18. Änderung des Regionalplans der Region Regensburg (11)

Teilfortschreibung des Kapitels B X Energieversorgung

Zusammenstellung der Stellungnahmen sowie der Auswertung und Abwägungs-/Behandlungsvorschläge

Sitzungsvorlage für den Planungsausschuss des Regionalen Planungsverbandes Regensburg

Anlage 2 (Quelle: Bayernatlas und BI Gegenwind)

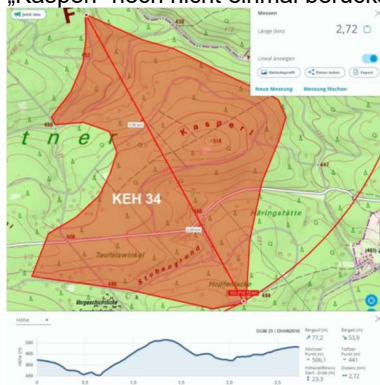
Ein einfacher Geländeschnitt zeigt das topographisch problematische Gelände der KEH 34 Fläche. Zwischen den beiden Punkten wird bereits eine Höhendifferenz von 65m angezeigt (höchster und tiefster Geländepunkt), dabei wird der höchste Punkt des „Kasperl“ noch nicht einmal berücksichtigt, sonst wären es 73m Höhendifferenz.

Anlage 3 (Quelle: Bayernatlas und BI Gegenwind)

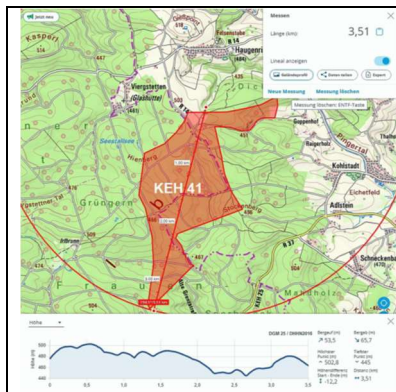
Die selbe Problematik zeigt der Geländeschnitt durch das KEH 41 Gebiet auf, hier sind es zwischen dem höchsten und dem niedrigsten Punkt 58m Höhendifferenz.

Anlage 4 (Quelle: Bayernatlas und BI Gegenwind)

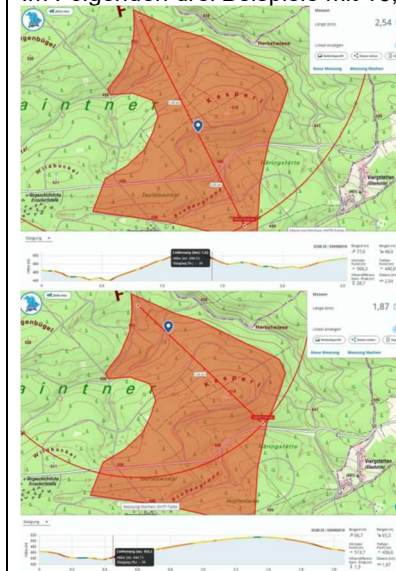
Im Folgenden drei Beispiele mit 16, 26 und 19 % Geländesteigung (siehe Standort)

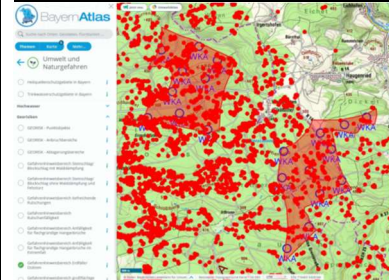
**3.1 Für die Vorrangflächen KEH 34 und KEH 41 gibt es flächendeckend das Georisiko
"Gefahrenhinweisbereich Erdfälle/Dolinen"**

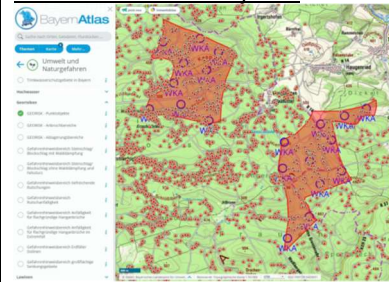
**3.2 Für die Vorrangflächen KEH 34 und KEH 41 gibt es flächendeckend das Georisiko
"GEORISK - Punktoobjekte"**

Anlage 2 (Quelle: Bayernatlas und BI Gegenwind)

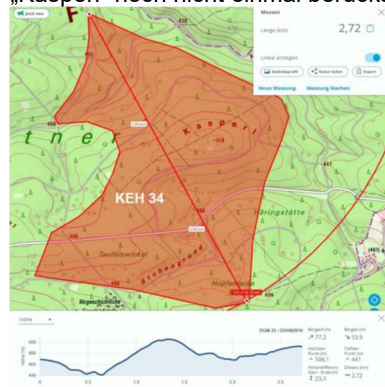
Ein einfacher Geländeschnitt zeigt das topographisch problematische Gelände der KEH 34 Fläche. Zwischen den beiden Punkten wird bereits eine Höhendifferenz von 65m angezeigt (höchster und tiefster Geländepunkt), dabei wird der höchste Punkt des „Kasperl“ noch nicht einmal berücksichtigt, sonst wären es 73m Höhendifferenz.

Anlage 3 (Quelle: Bayernatlas und BI Gegenwind)

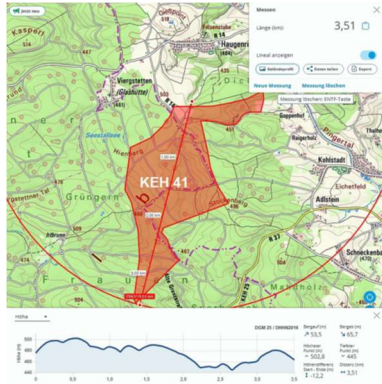
Die selbe Problematik zeigt der Geländeschnitt durch das KEH 41 Gebiet auf, hier sind es zwischen dem höchsten und dem niedrigsten Punkt 58m Höhendifferenz.

Anlage 4 (Quelle: Bayernatlas und BI Gegenwind)

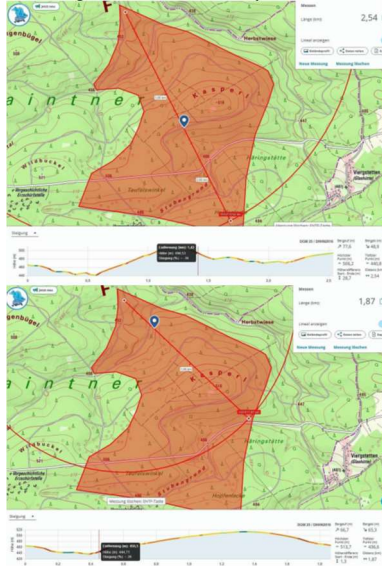
Im Folgenden drei Beispiele mit 16, 26 und 19 % Geländesteigung (siehe Standort)
